柏崎刈羽原子力発電所6号及び7号炉 発電用原子炉設置変更許可申請

【浸水防止設備の変更】

2019年1月29日
東京電力ホールディングス株式会社

タービン補機冷却海水系隔離システムの設置

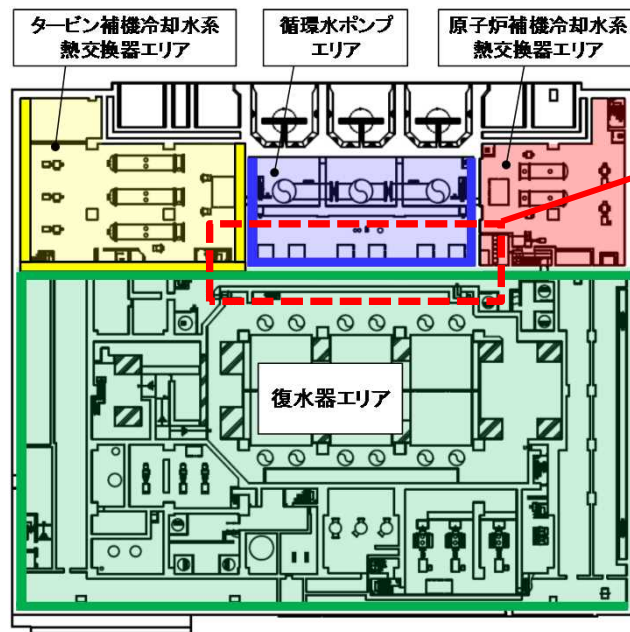
タービン補機冷却水系熱交換器エリアにおける溢水量低減を目的とし、タービン補機冷却海水系隔離システムを設置する。

設計変更前後の循環水ポンプエリアと復水器エリアの境界壁
(6号炉タービン建屋地下2階の例)

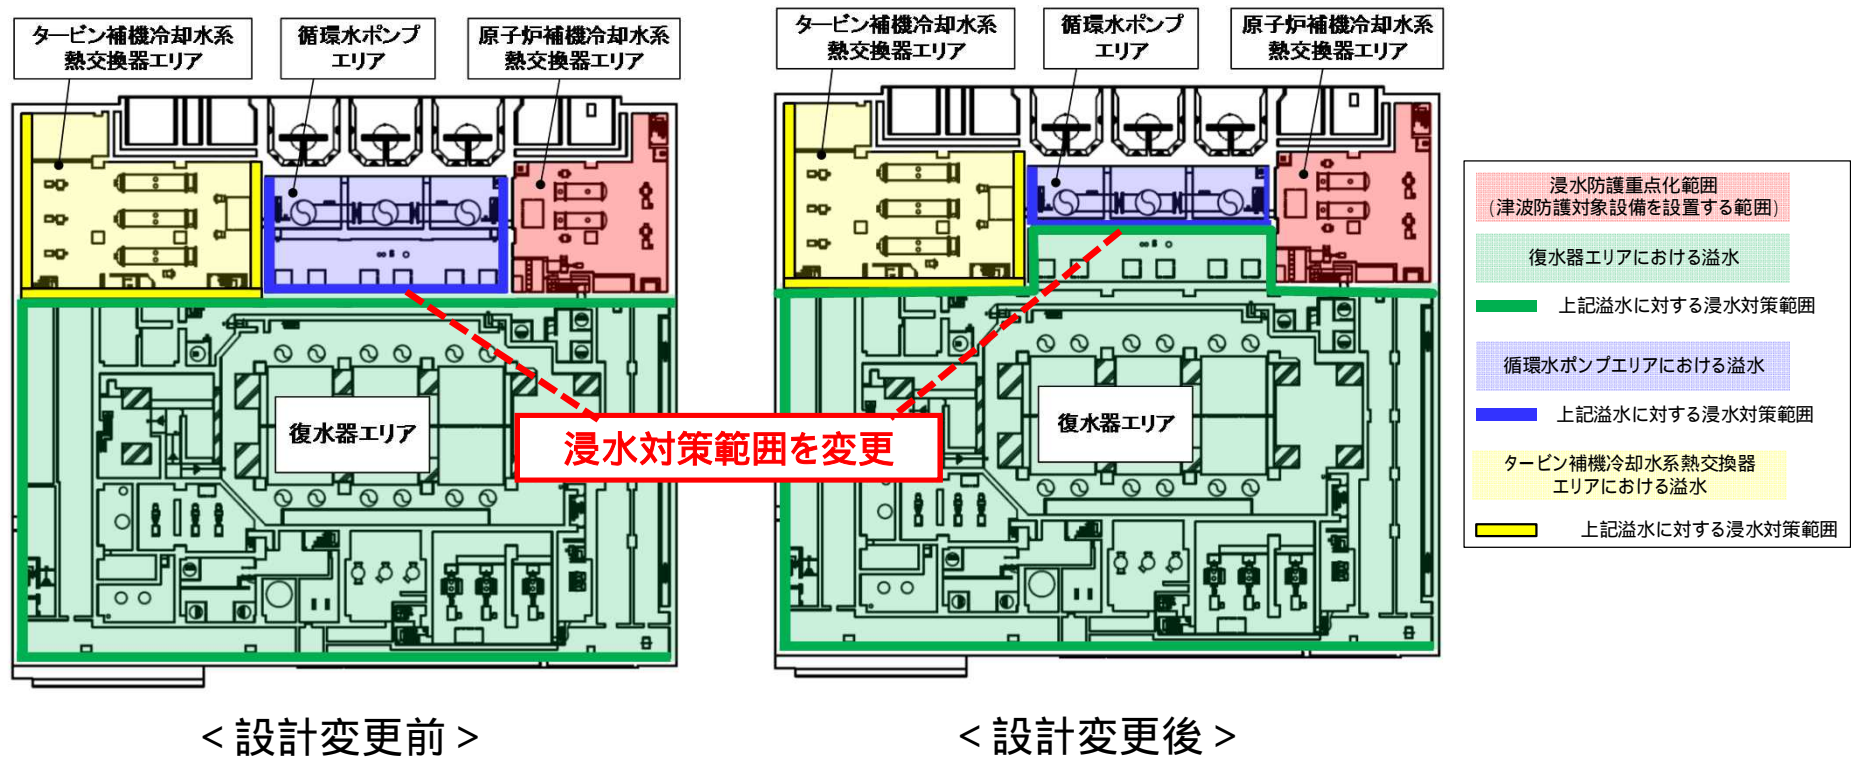
□ 浸水対策を行う循環水ポンプエリアと復水器エリアの境界壁を循環水ポンプエリア寄りの本設の壁に変更

設計変更前後の循環水ポンプエリアと復水器エリアの境界壁
(6号炉タービン建屋地下1階の例)

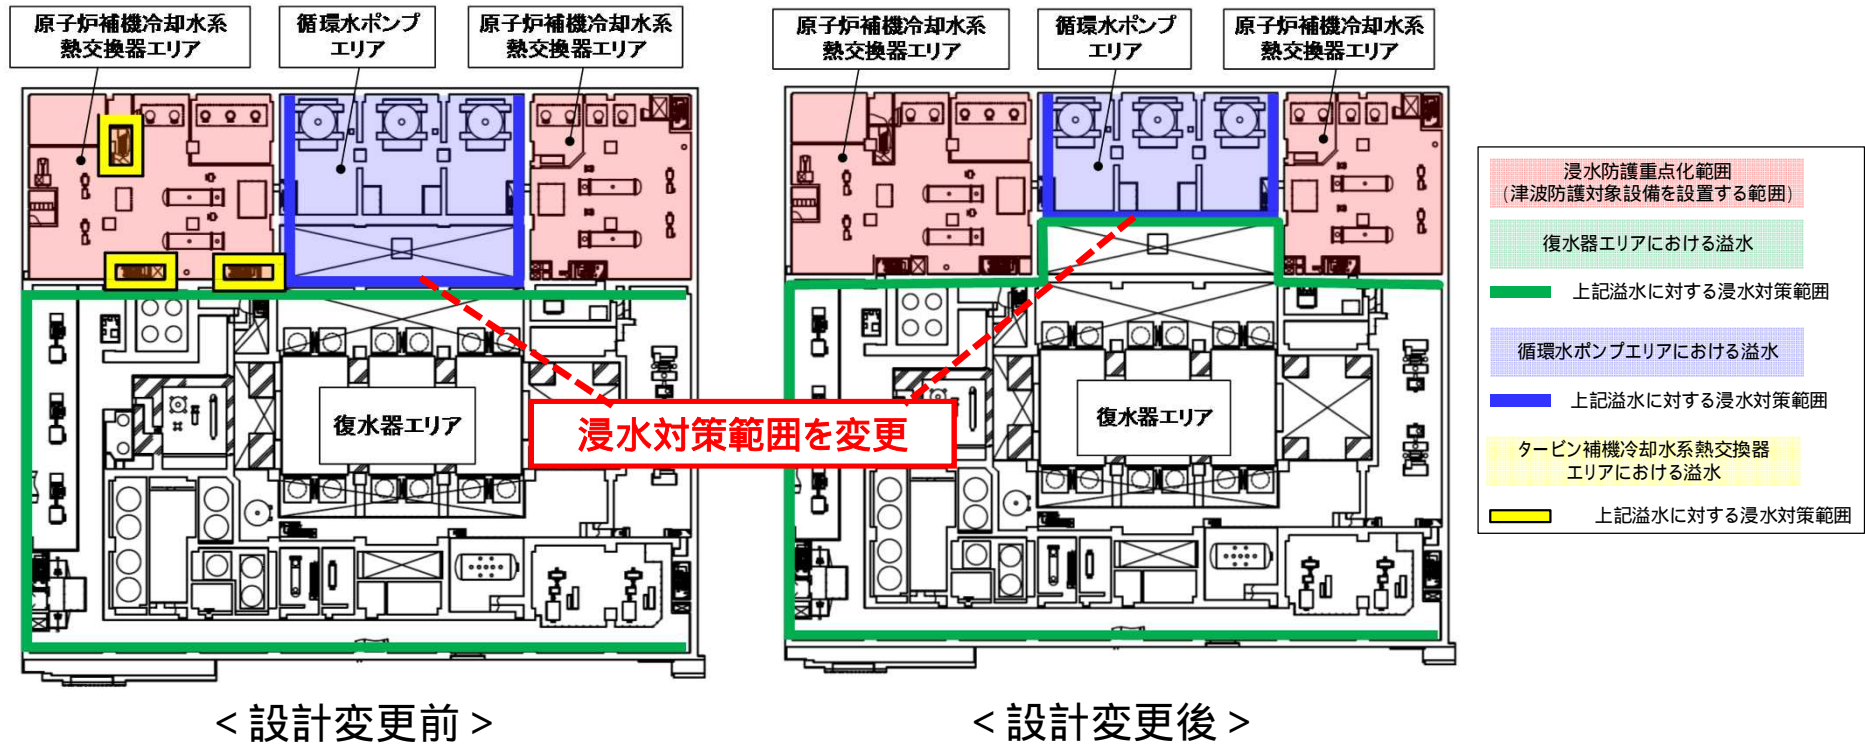
□ 浸水対策を行う循環水ポンプエリアと復水器エリアの境界壁を循環水ポンプエリア寄りの本設の壁に変更

タービン補機冷却水系熱交換器エリアにおける浸水と浸水対策(既許可における設計)

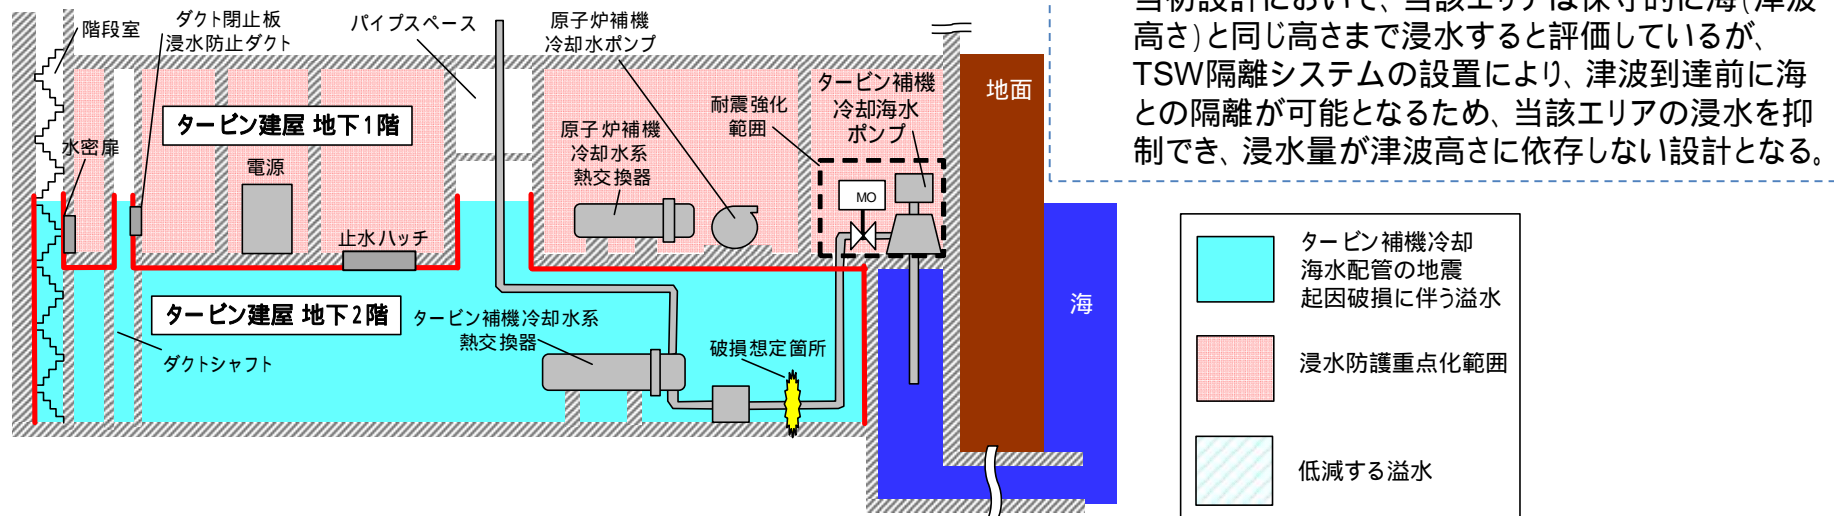
- ❑ タービン補機冷却水系熱交換器エリアにおける溢水に対しては、浸水防護重点化範囲境界となる地下1階床面及び吹抜け部(ダクトシャフト、階段室等)の開口部に浸水対策(止水ハッチ、ダクト閉止板、浸水防止ダクト等)を施している。
- ❑ 上記設計に対して、TSW隔離システムを設置し、早期に海と破損箇所を隔離することにより、タービン補機冷却水系熱交換器エリアの溢水量を低減するとともに、当該エリアの浸水量が津波高さに依存しない設計 とすることができ、より安全性が向上することから設計を変更する。
- ❑ 設計変更に伴い、止水ハッチ、ダクト閉止板及び浸水防止ダクトの許認可上の扱いを自主設備に変更する。

タービン補機冷却水系熱交換器エリアにおける浸水と浸水対策 (設計変更後)

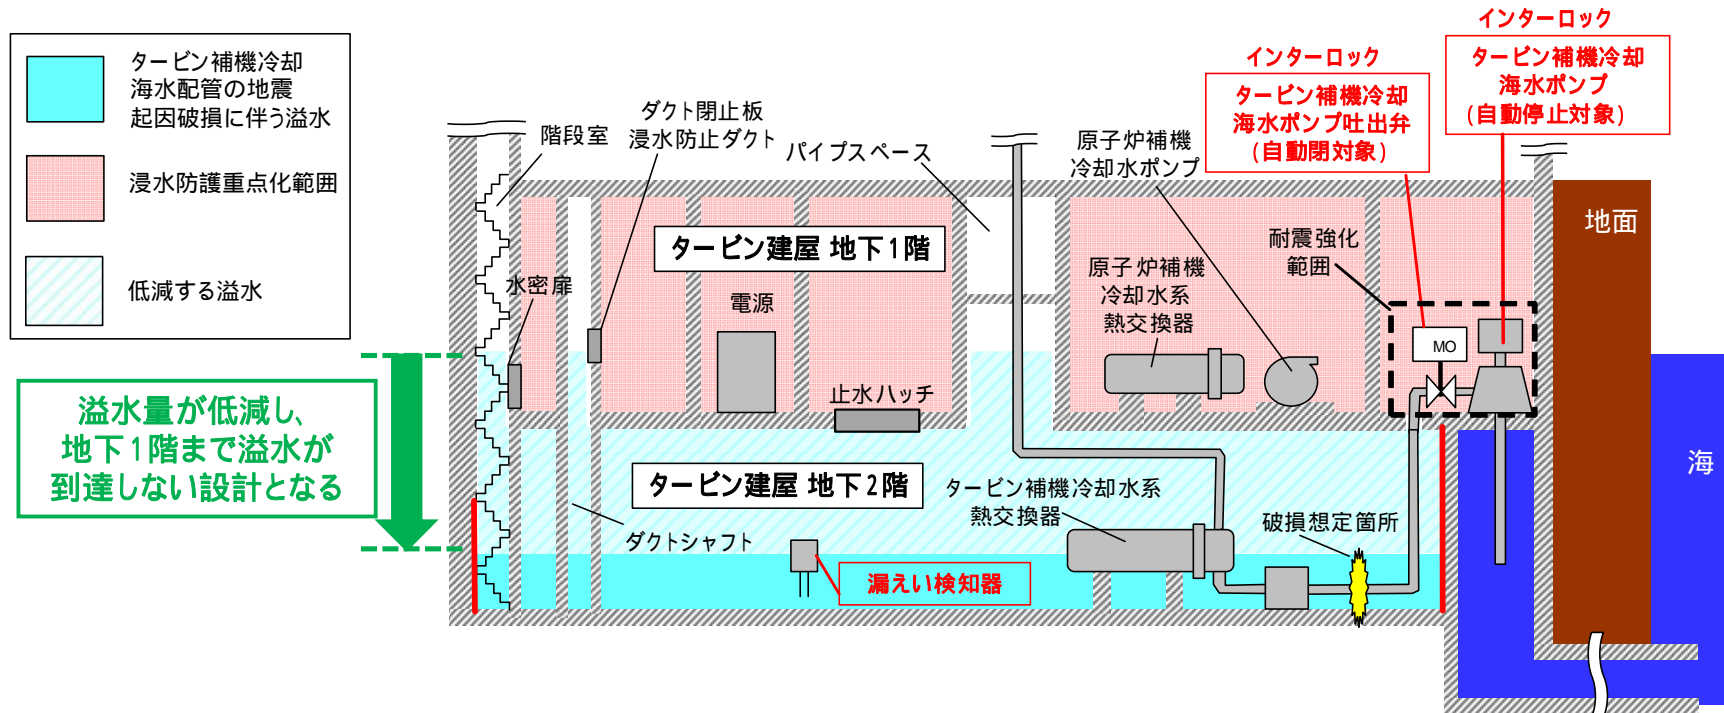
- タービン補機冷却水系熱交換器エリアにおける漏えいを検知し、タービン補機冷却海水ポンプの停止及びタービン補機冷却海水ポンプ吐出弁を閉止するインターロック (TSW隔離システム) を設置
- 上記により、破損箇所と海が隔離されるため、吐出弁閉止以降の海水流入が防止でき、タービン補機冷却水系熱交換器エリアにおける溢水量の低減が可能
- TSW隔離システムは、基準地震動Ssに対して機能維持するとともに、非常用電源から給電する設計とする。

■ 浸水防護重点化範囲及び浸水対策範囲(6号炉タービン建屋地下2階)

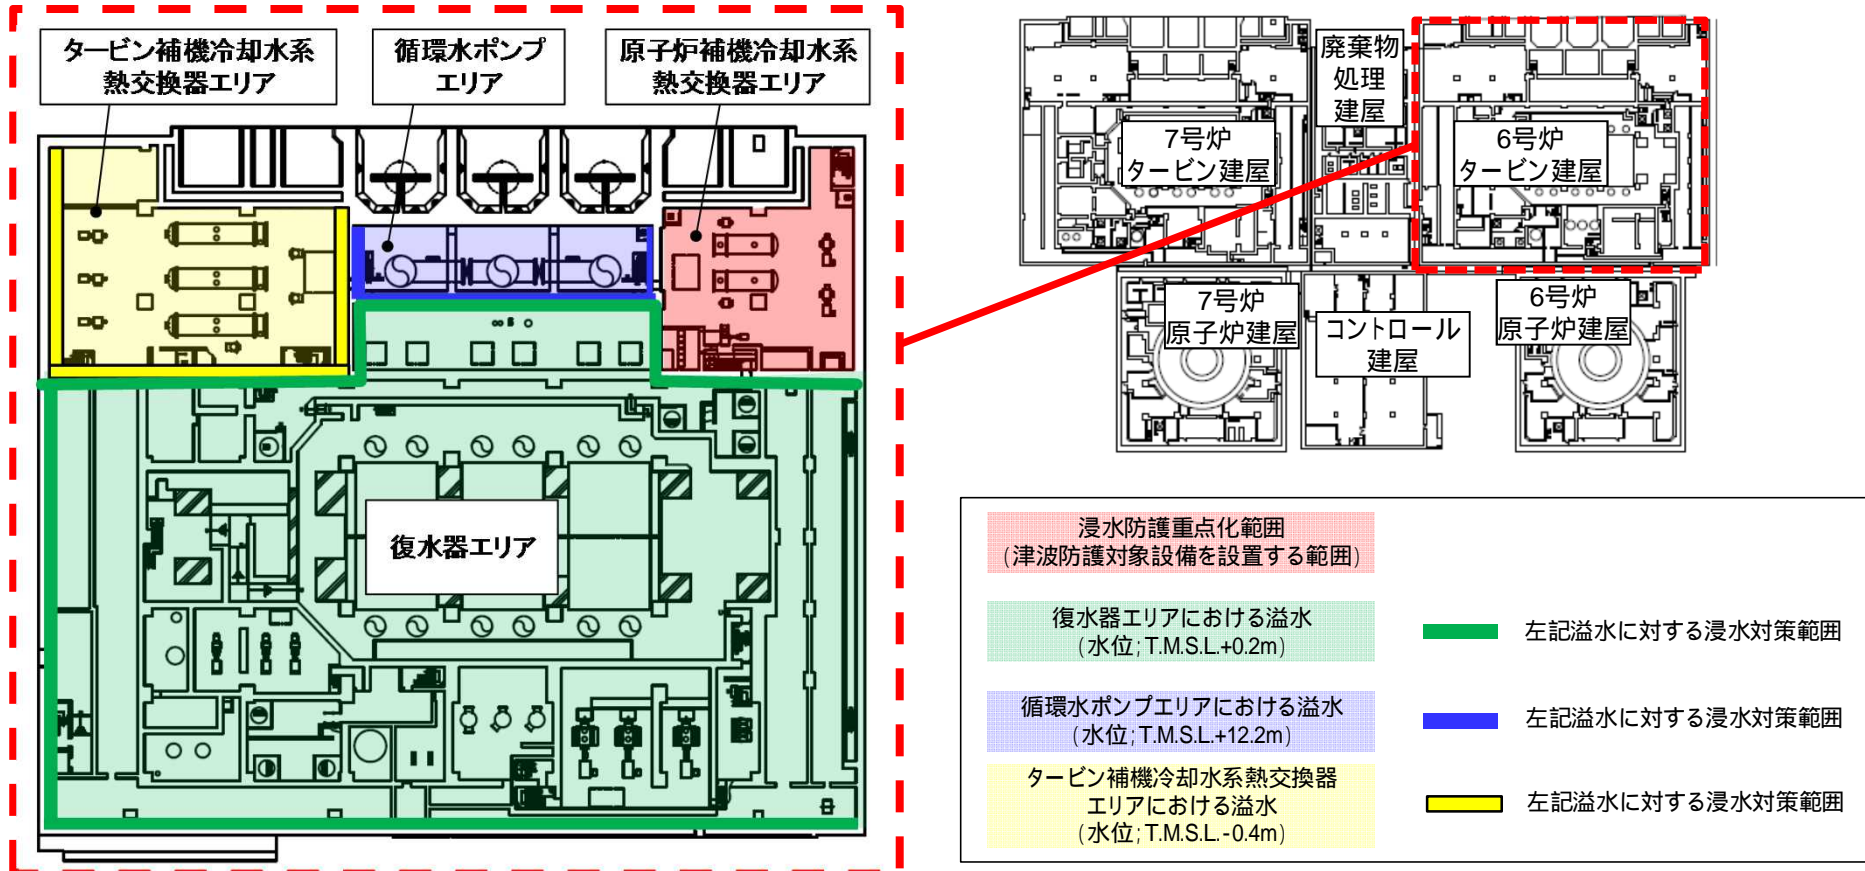
- 前述の設計変更を踏まえ、再評価した下記浸水水位に対し、次頁以降に示す範囲に浸水対策を施すことにより、浸水防護重点化範囲の浸水を防止する設計とする。

■ 浸水防護重点化範囲及び浸水対策範囲(6号炉タービン建屋地下1階)

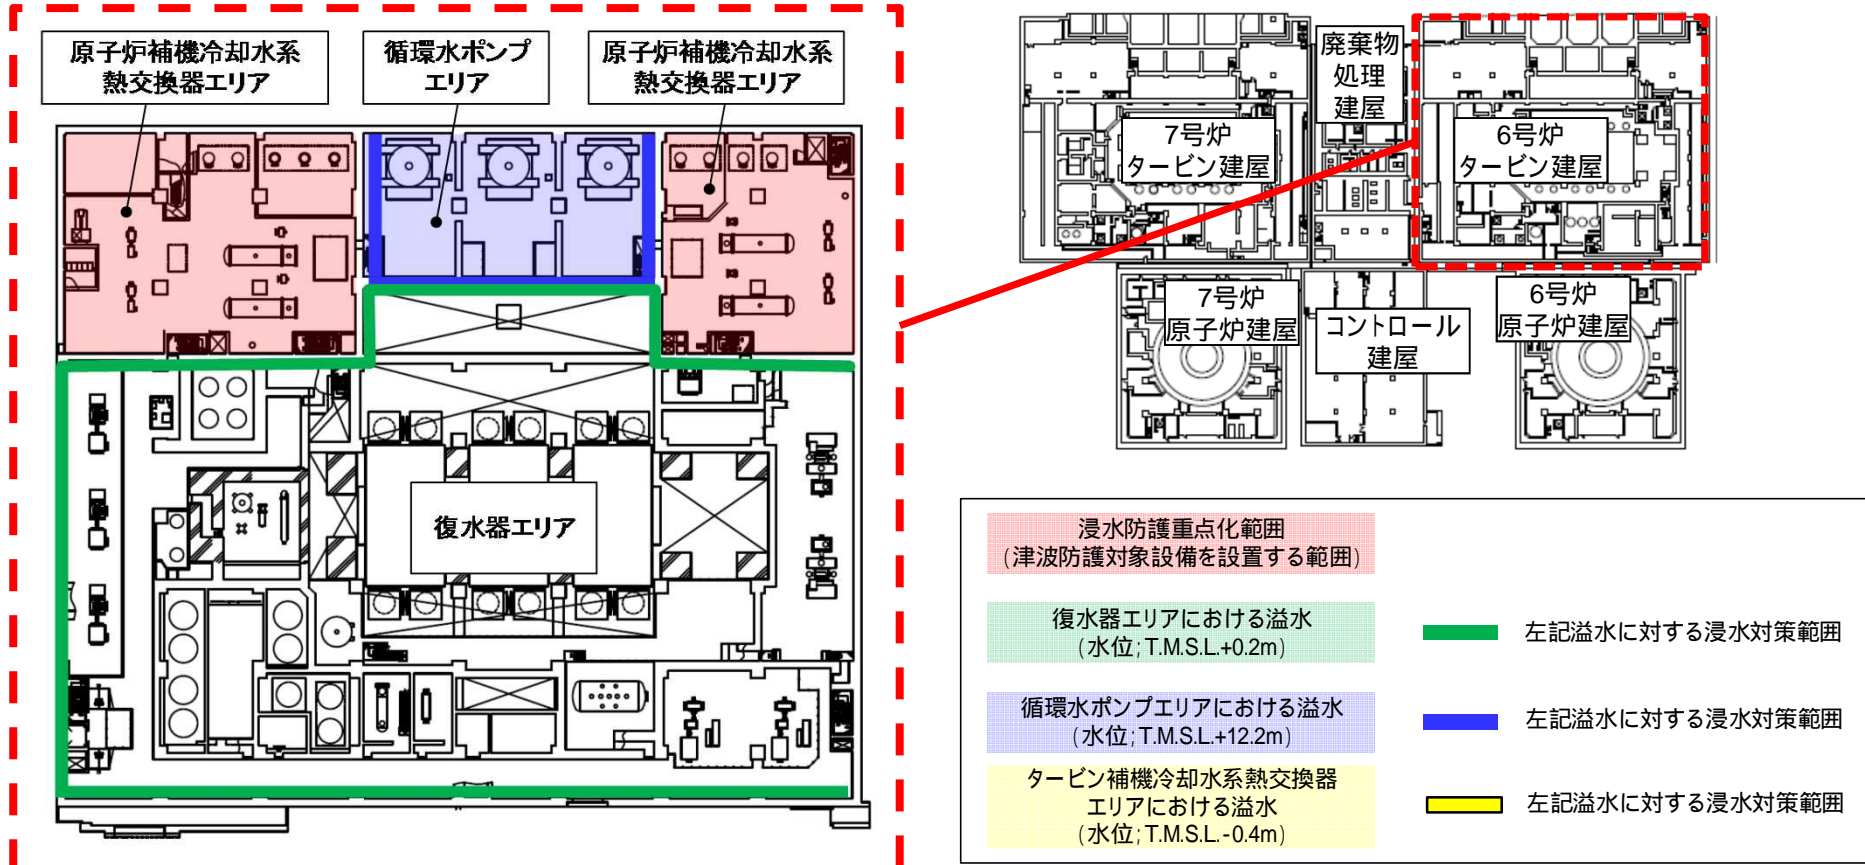
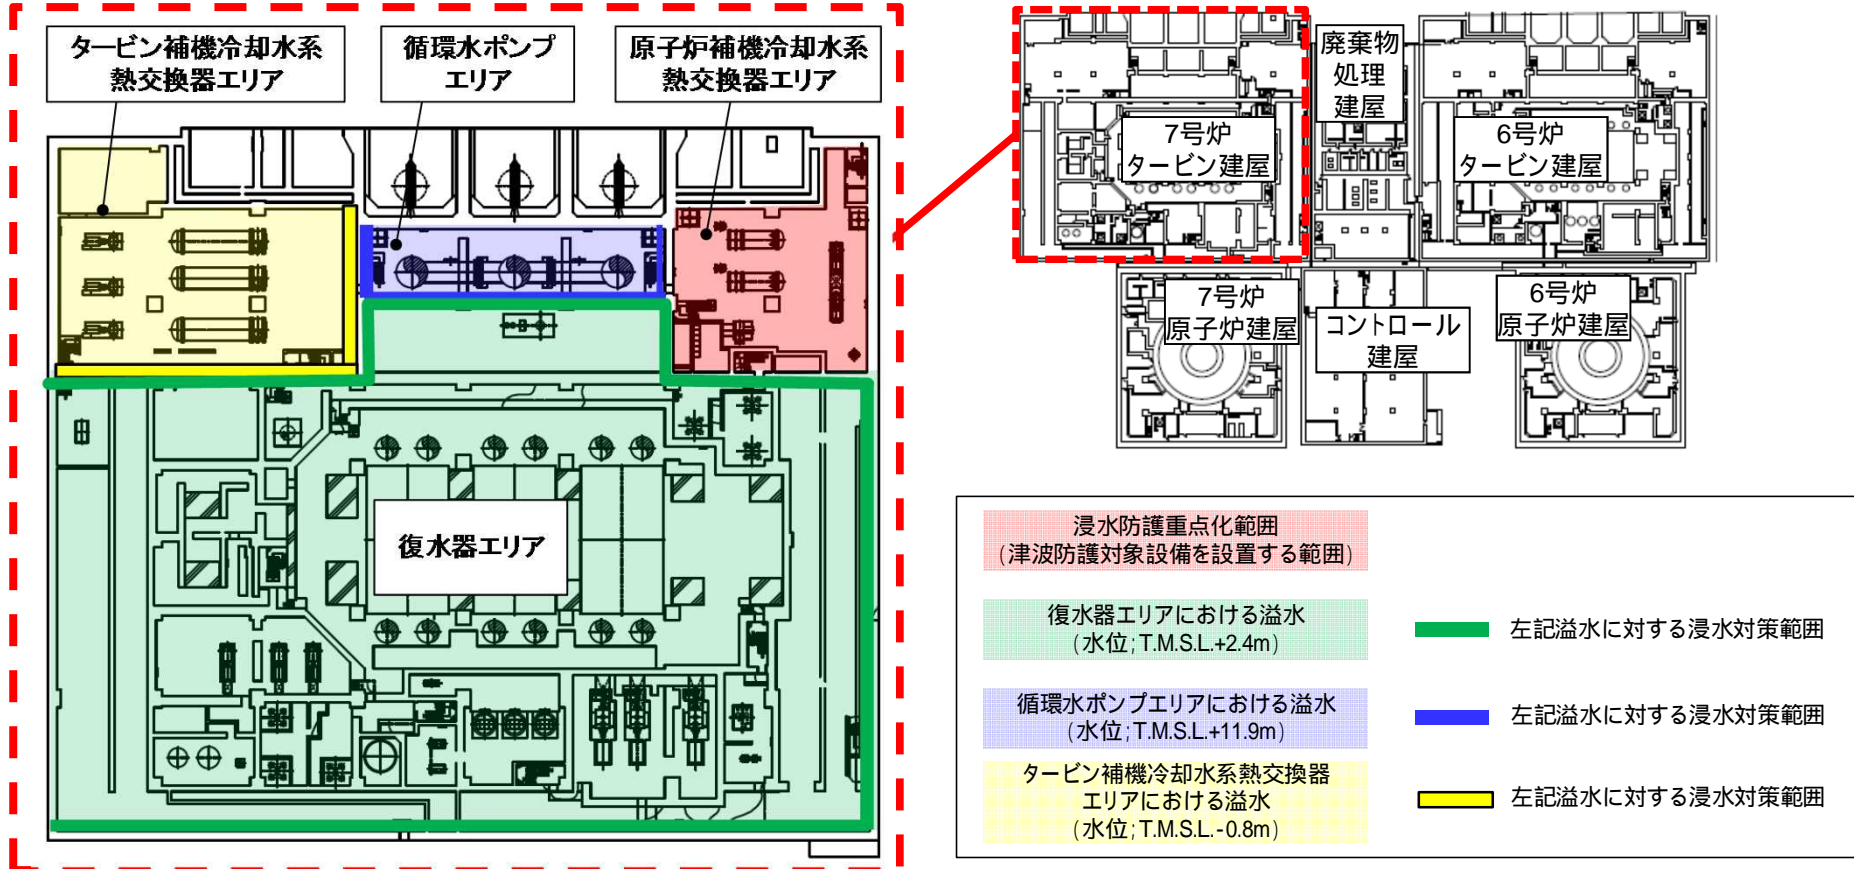
復水器エリアにおける溢水は当該階まで到達しないが、自主的に浸水対策を実施
